Avis délibéré de l’Autorité environnementale sur la ferme pilote des éoliennes flottantes du golfe du Lion (11)

n°Ae : 2018-94

Avis délibéré n° 2018-94 adopté lors de la séance du 19 décembre 2018

Figure 5 : Passereaux observés par voie maritime. (Source : dossier)

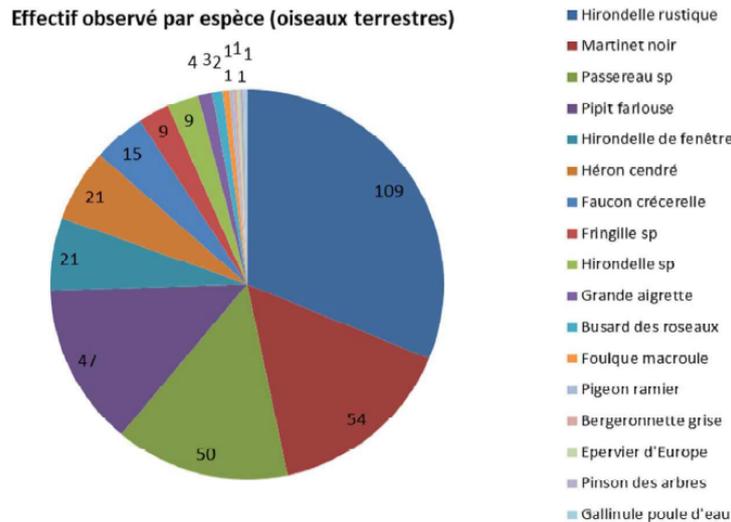
Le Puffin yelkouan, espèce endémique de la Méditerranée et considérée comme vulnérable, représente, d'après le dossier, l'enjeu le plus important. Cet oiseau vole au ras de l'eau sauf en période de vent fort et fréquente les zones où il se nourrit des petits poissons pélagiques présents. Les autres espèces d'oiseaux marins à enjeu fort sont l'Océanite tempête, la Sterne caugek et le Puffin des Baléares. Le dossier souligne la migration de nombreux passereaux, deux milliards d'individus en Méditerranée (surtout la nuit donc difficilement observables) sans couloir défini. L'enjeu pour ces espèces pourrait être élevé ; l'attention de l'Ae ayant été attirée par les chercheurs du Centre d'écologie fonctionnelle et évolutive de l'université de Montpellier et du CNRS sur la méconnaissance du comportement des migrateurs et sur le risque potentiel de renforcer les mortalités d'espèces dont les effectifs sont, pour d'autres raisons, en fort déclin en Europe.

L'Ae recommande de vérifier l'absence de qualification d'un enjeu fort pour les passereaux migrants et de le requalifier le cas échéant.
